改善箇所説明図

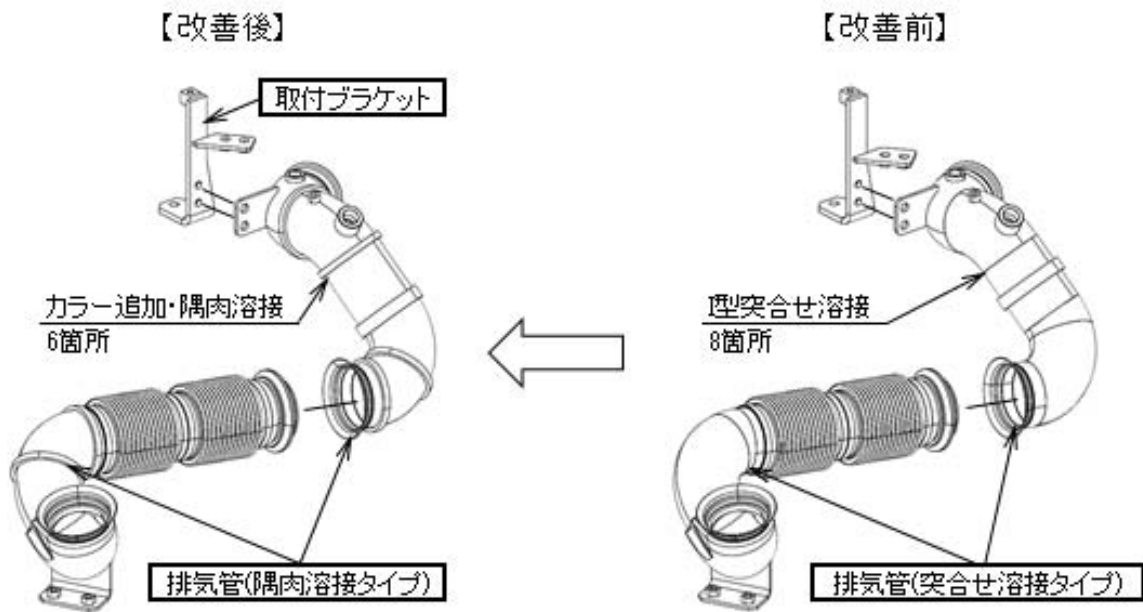
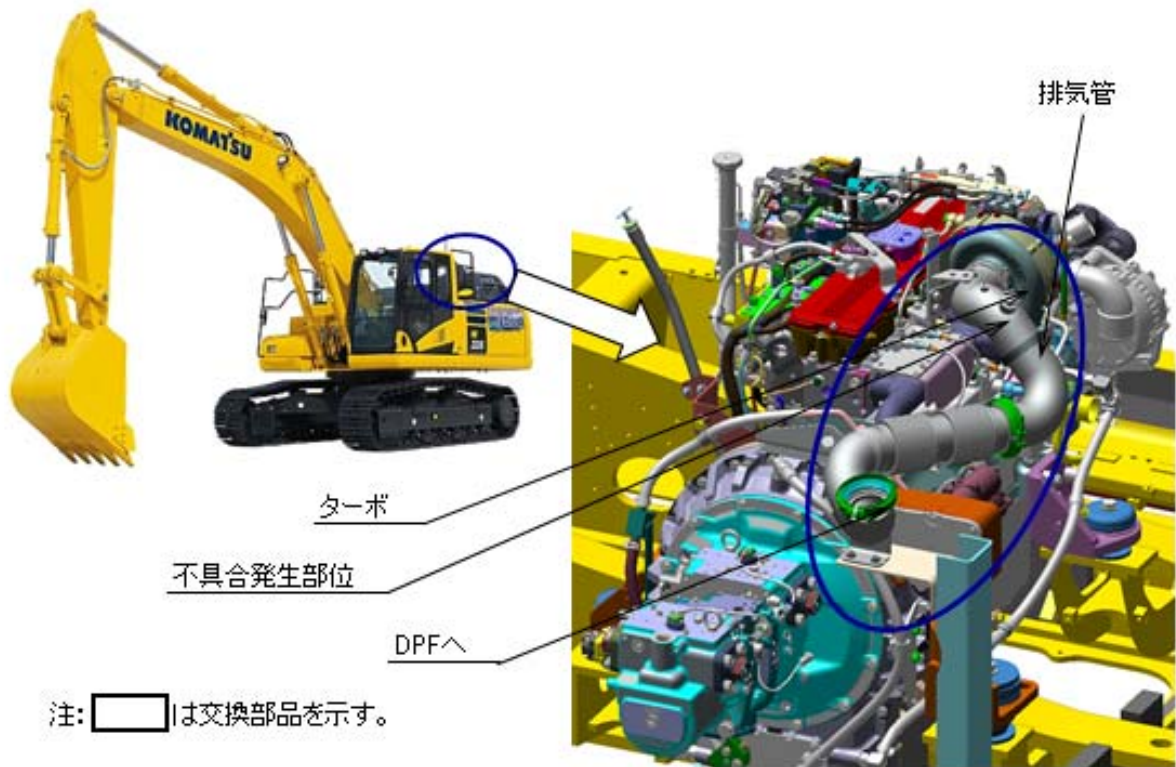
ショベル・ローダの排気管において、継手の溶接が不十分なため、そのままの状態で使用を続けると、原動機の振動等により溶接に亀裂が生じ、最悪の場合、その亀裂部から排気ガスが漏れるおそれがある。

全車両、排気管を改善品に交換する。

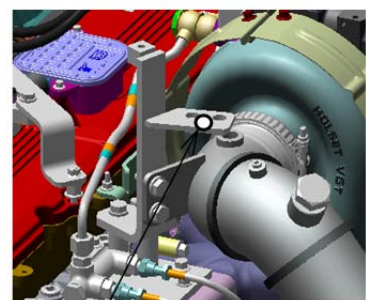
右図のブラケットに白色ペイントを塗布し、識別する。

白色ペイントを塗布
